OGGETTO: Comune di Monopoli - Parere di compatibilità paesaggistica ai sensi dell'art. 96, comma 1, lett. d) delle NTA del PPTR per il Piano Urbanistico Esecutivo denominato "PUE-DNLG".

Proponenti: Dana Costruzioni Srl & DL Costruzioni Srl.

**Parere di compatibilità paesaggistica ai sensi dell'art. 96, comma 1, lett. d) delle
NTA del PPTR per il Piano Urbanistico Esecutivo denominato "PUE-DNLG".**

Figura 22 – Veduta del ponte di Viale Ado Moro

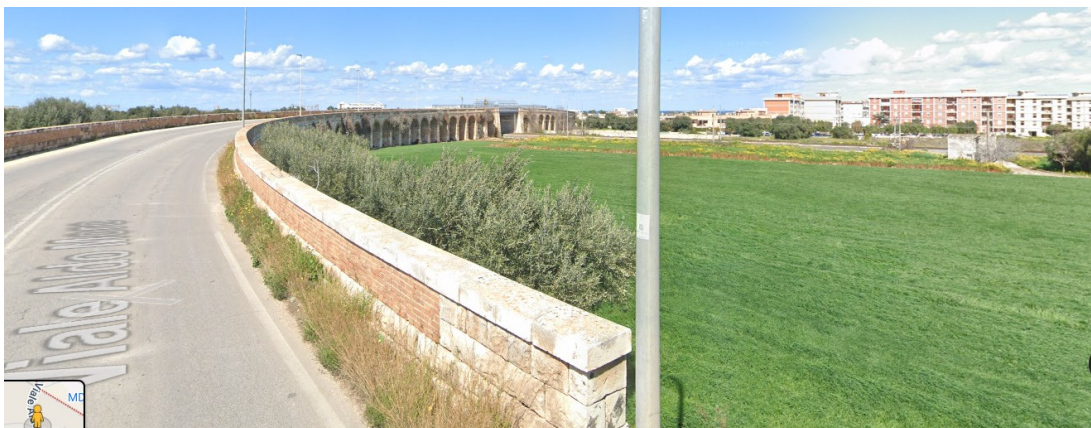
Tuttavia, in relazione al *ponte di Viale Aldo Moro*, il PUE non prevede alcuna opera di valorizzazione poiché localizza il parcheggio, quale opera pubblica, a ridosso dell'infrastruttura alterando di conseguenza il rapporto esistente tra questa e il contesto visivo percettivo.

1. nell'**area 2** dovrà essere prevista una fascia di mitigazione di sezione pari a 2 metri lungo il bordo del parcheggio a ridosso del Viale Aldo (individuato in giallo nell'Allegato A) e in continuità con le aree a verde previste. Detta fascia verde e le altre due aree verdi, in continuità fra loro, non dovranno essere piantumate con alberature ad alto fusto, solo con arbusti di essenze mediterranee, al fine di non alterare la visione che si ha del **ponte di Viale Aldo Moro**;
2. Nella zona a parcheggio del'UMI_7 dell'Area UP6 parte del Lotto 1 ricadente nell'area 2 si dovrà prevedere ogni 4 stalli una congrua area a verde con la piantumazione di alberature ad alto fusto;
3. modificare e integrare come di seguito le NTA:

Nell'area 2 deve essere prevista una fascia verde di mitigazione di sezione pari a 2 metri lungo il bordo del parcheggio posto a ridosso del **ponte di Viale Aldo Moro**. Detta fascia unitamente alle altre aree a verde poste a nord e a sud in continuità, non dovranno essere piantumate con alberature ad alto fusto ma con arbusti della macchia mediterranea, al fine di non alterare la visione che si ha del **ponte di Viale Aldo Moro**, che per tipologia e forma rappresenta un manufatto infrastrutturale identitario da valorizzare. Si dovrà porre particolare attenzione alle recinzioni, poste lungo il confine dell'area 2 a ridosso del **ponte di Viale Aldo Moro** e che non dovranno occultare la visione dello stesso. Sono consentite esclusivamente recinzioni metalliche a maglia larga con paletti frapposti a siepi.

Figura 24 - progetto area parcheggio UMI 7

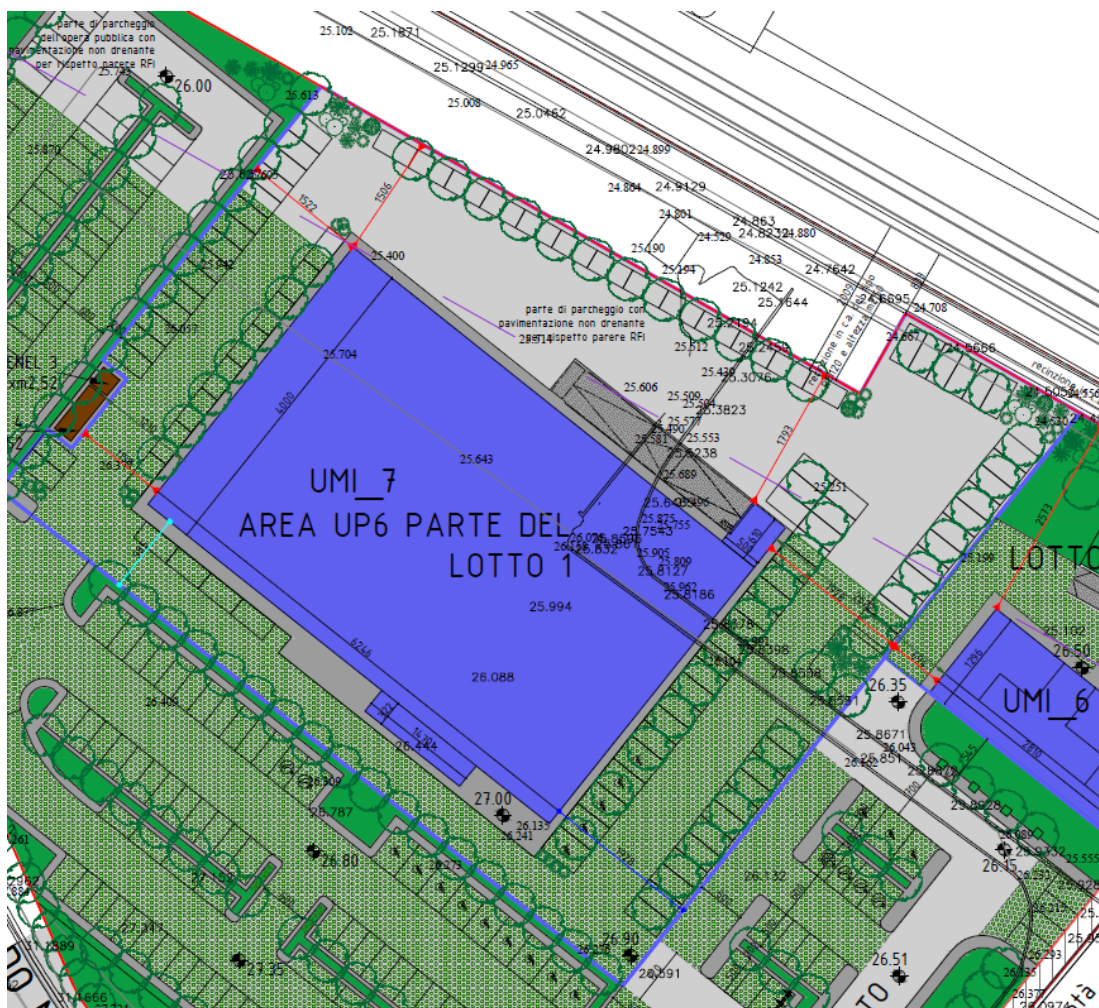
Nell'area a parcheggio dell'UMI 7, inoltre, il proponente nell'elaborato "*Planimetria generale di progetto*" ha indicato impropriamente le alberature in corrispondenza degli stalli, senza prevedere pertanto un adeguato sistema di ombreggiamento (cfr. fig. 24)

2. Nella zona a parcheggio del'UMI_7 dell'Area UP6 parte del Lotto 1 ricadente nell'area 2 si dovrà prevedere ogni 4 stalli una congrua area a verde con la piantumazione di alberature ad alto fusto;
3. modificare e integrare come di seguito le NTA:
 - **inserire il seguente comma in calce all'art. 6 – Essenze arboree**
[...] Per le fasce arborate l'interasse tra un esemplare e il successivo andrà adeguatamente individuato in relazione alle essenze scelte e alle specifiche condizioni del sito, secondo i seguenti sestii orientativi:
 - per gli alberi di prima grandezza: circa 10 m;
 - per gli alberi di seconda grandezza: circa 6 m;
